Linha Feira - Ribeira de Pena, a 400 kV, troço entre a subestação da Feira e o apoio P49 da Linha Carrapatelo-Estarreja 3, a 220kV (400kV)

Aditamento ao Estudo de Impacte Ambiental (AIA 3217)

Data: 05-12-2018

Figura 2.1 – Corredor Centro- presença de habitações do lugar de Carvalhal (Freguesia de Romariz, Concelho de Santa Maria da Feira)

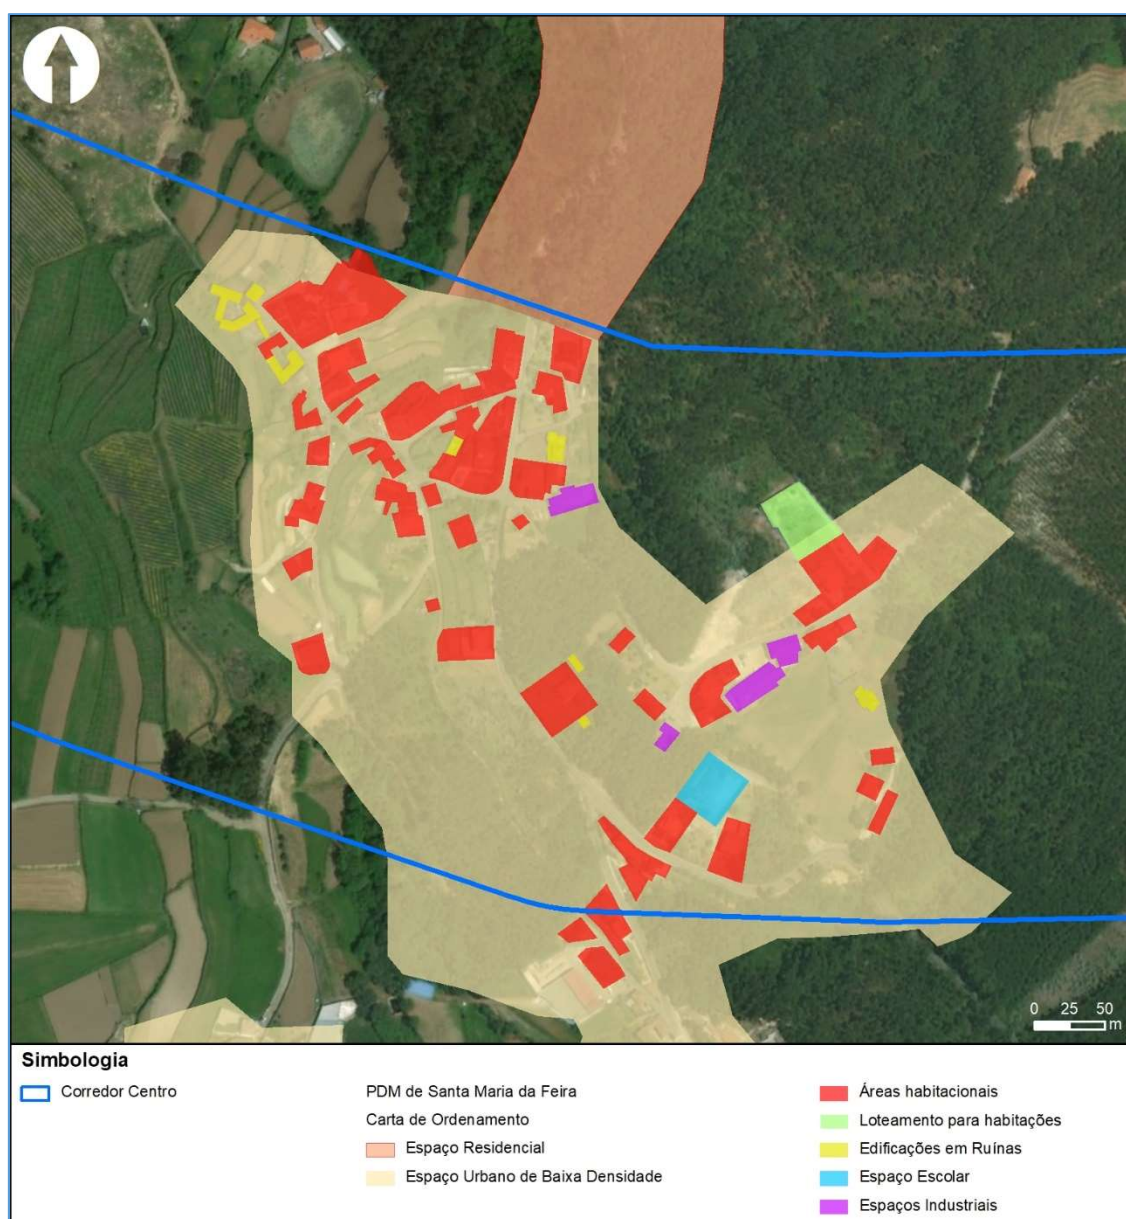
1. Fundamentar adequadamente as razões que levaram à escolha do traçado avaliado no EIA em detrimento dos corredores eliminados, nomeadamente o corredor Centro, através de uma análise comparativa dos três corredores.

- Rever a informação relativa à sobrepassagem de habitações, incluindo o corredor centro. Com efeito, todos os corredores parecem afetar zonas habitacionais. Neste âmbito, a não utilização de corredores que parecem estar livres deve ser bem fundamentada.

De forma a dar resposta à solicitação da CA, no sentido de melhor fundamentar a escolha do corredor para implantação da linha, o corredor Centro foi retido para análise comparativa, tendo-se confirmado as conclusões iniciais, ou seja, que as alternativas constituídas pelos Corredores Sul e Centro são mais desfavoráveis, face ao corredor Norte. O Corredor Centro revela-se particularmente desfavorável no que se refere à presença de habitações no seu interior, verificando-se diversas situações de grande proximidade, destacando-se uma zona de aglomerado habitacional, entre Carvalhal e Oliveira (freguesia de Romariz, concelho de Santa Maria da Feira), em que o corredor livre tem menos de 50m. Essa situação é apresentada na figura seguinte.

Figura 2.2 – Implantação do Projeto sobre a Carta Neotectónica de Portugal

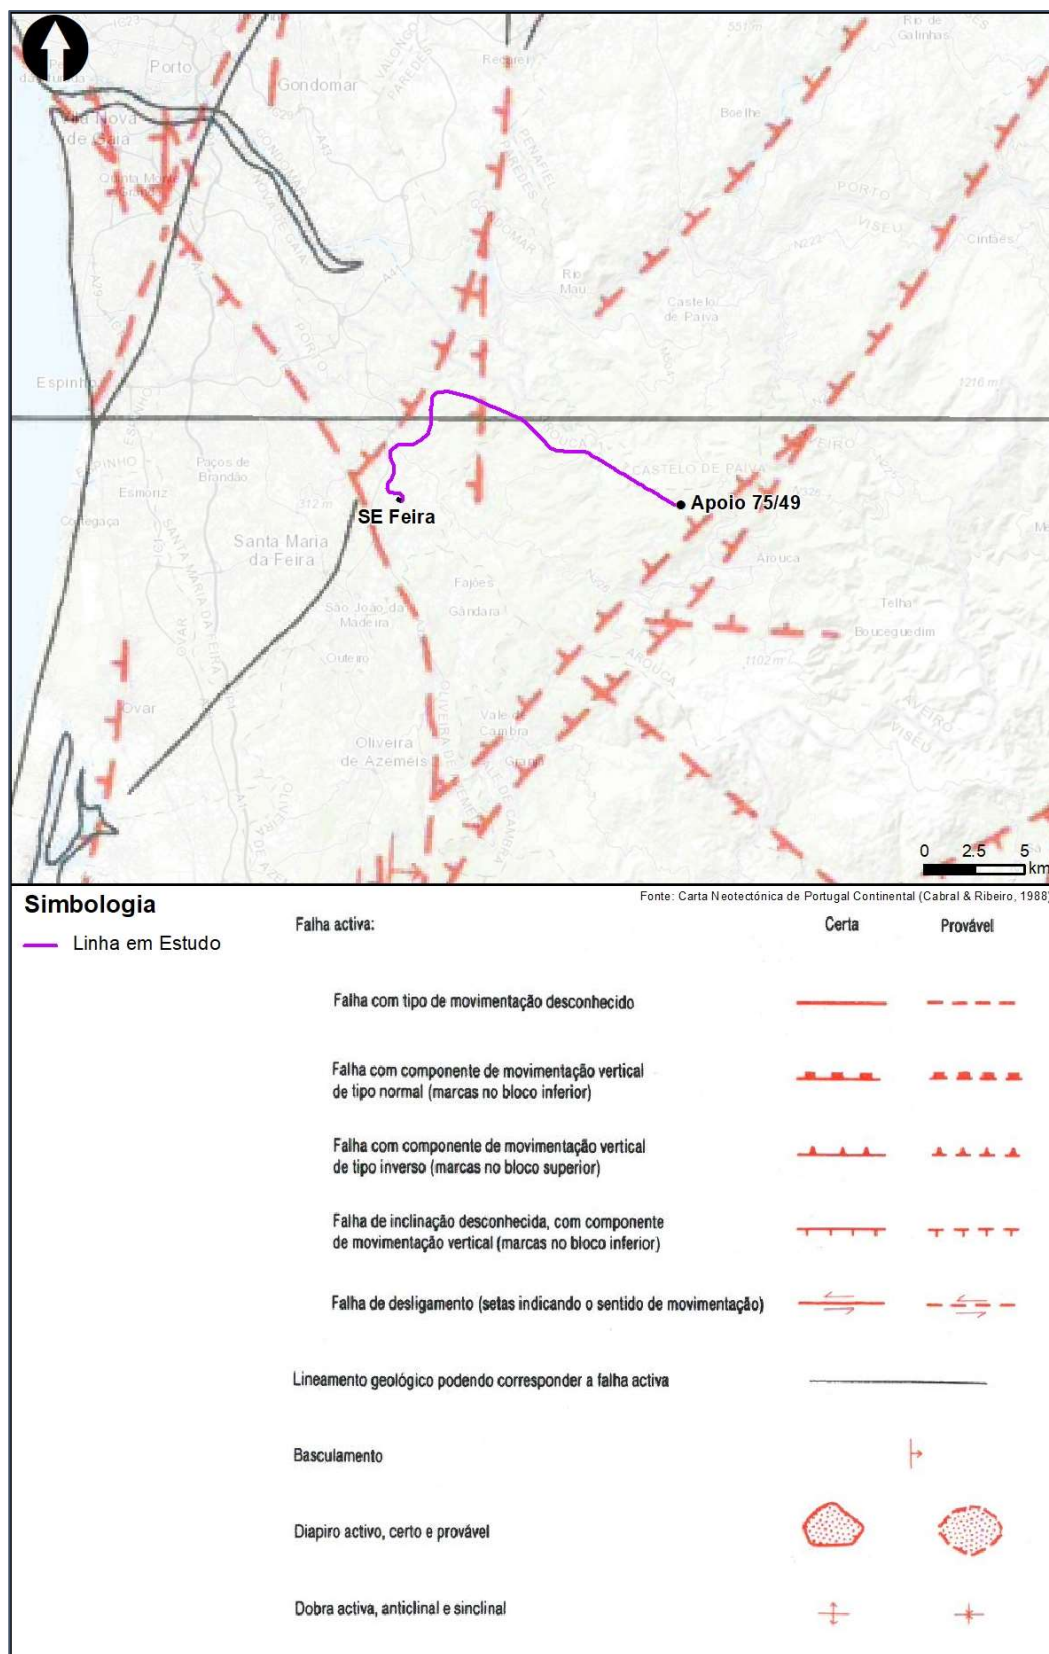
2. Apresentar a caracterização tectónica do projeto com base na Carta Neotectónica de Portugal Continental (Cabral & Ribeiro, 1988).

Na figura seguinte apresenta-se a implantação do projeto sobre a Carta Neotectónica de Portugal Continental.

Verifica-se que o traçado da linha atravessa, na zona de Serralva (concelho de Santa Maria da Feira), uma falha (provável), de inclinação desconhecida, com componente de movimentação vertical.

Figura 2.3 – Localização dos Geossítios do Geoparque de Arouca (Fonte: <http://aroucageopark.pt>)

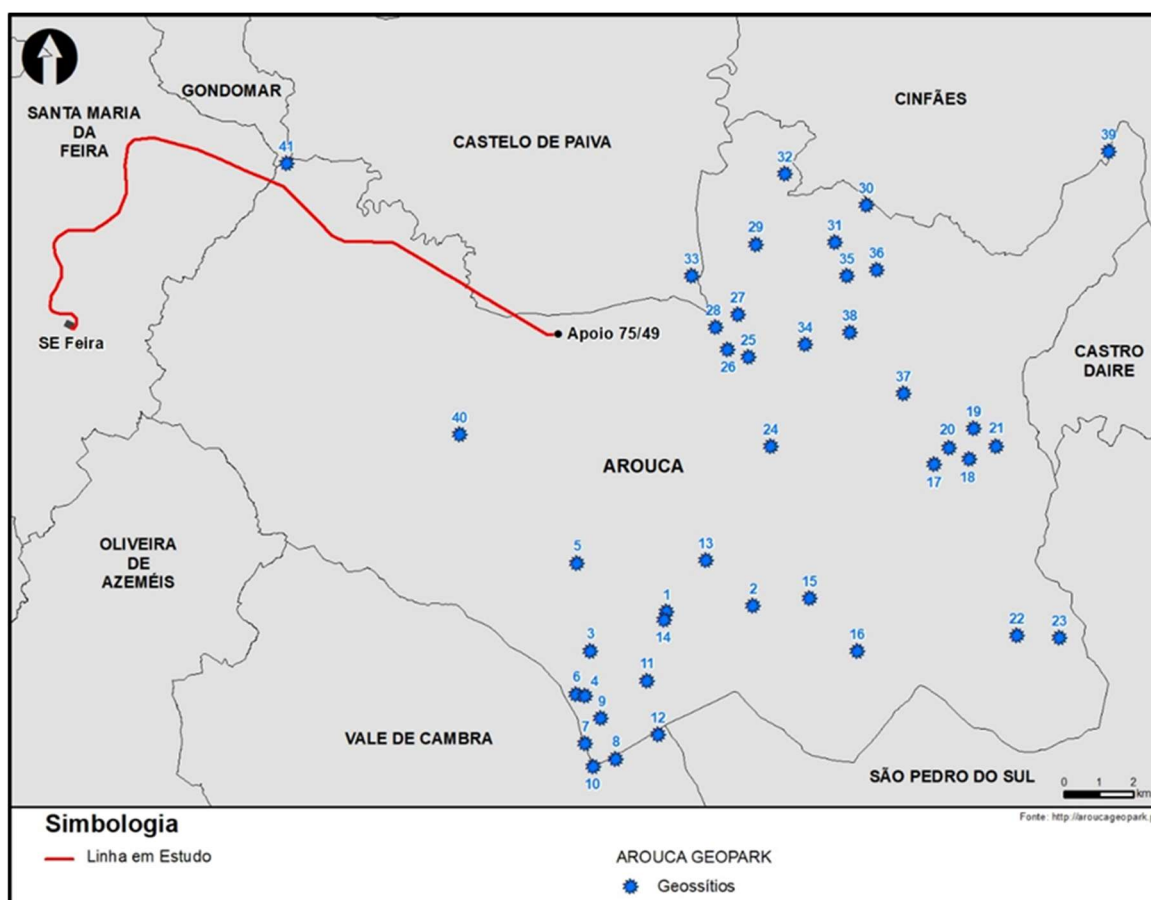
3. Apresentar um mapa com a localização dos geossítios (destacando-se desde já o Geoparque Arouca, património da UNESCO), com a implantação do traçado da linha em avaliação.

Na figura seguinte apresenta-se o mapa com a implantação do traçado e dos geossítios existentes no Geoparque de Arouca.

Ressalta-se que consultada a base de dados do *Geo-Arouca Park* verificou-se que as coordenadas do geossítio G41 estão incorretas. Pela descrição da vista panorâmica (G41), percebe-se que o geossítio fica junto a um marco geodésico, logo fica fora do corredor, a uma distância de cerca de 660m do traçado da linha. Refira-se, ainda, por consilta da respetiva ficha descritiva, que o objeto da classificação deste geosítio diz respeito à observação da encosta na aproximação do rio Douro, ou seja, na direção contrária à implantação do projeto em avaliação.
